Gegenstand: A) Verbesserung der Befestigung des Drehzahlsensors
B) Verbesserung der Befestigung der mechanischen Benzinpumpe
C) Upgrade der Elektronik des Triebwerksinstruments
D) Austausch von Handbuchseiten

Betroffen: Alle ASW 28-18E, Geräte-Nr. EASA.A.034, alle Werk-Nr. bis 28742 einschließlich, ab Werk-Nr 28743 serienmäßig

Klassifizierung: Geringfügige Änderung

Position der betroffenen Bauteile:

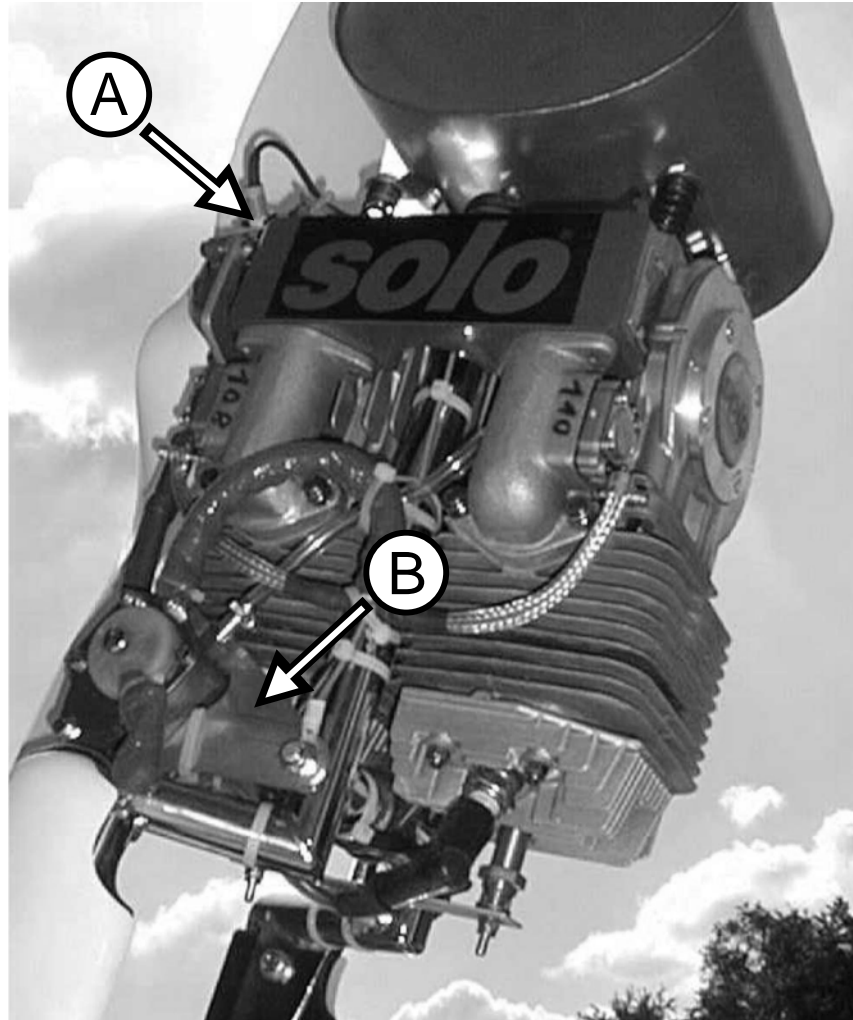
Die Position und Form der von A) und B) betroffenen Teile kann den folgenden Abbildungen entnommen werden:

Teil zu A:

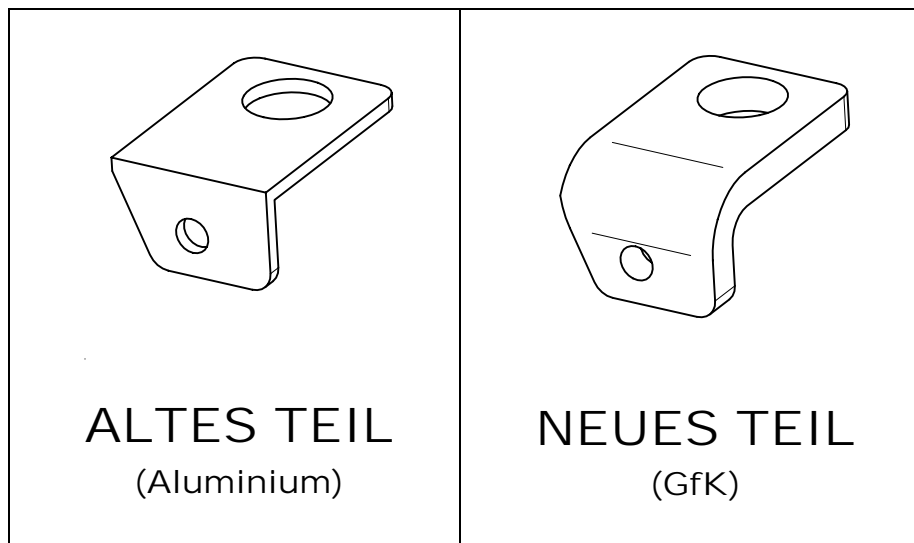
- A) Der Winkel aus GfK (850.72.203) ersetzt das Aluminiumteil (850.72.0021).
- B) Das Halteblech (850.67.0088) der pneumatischen Benzinpumpe wird durch ein günstiger geformtes Teil ersetzt

Bei Einbau des Drehzahlsensors ist zwischen Sensor und der magnetisierten Seite des Polrades wieder ein Abstand von 6 ± 1 mm einzustellen.
Die Schraubverbindungen sind mit Loctite 242 zu sichern.
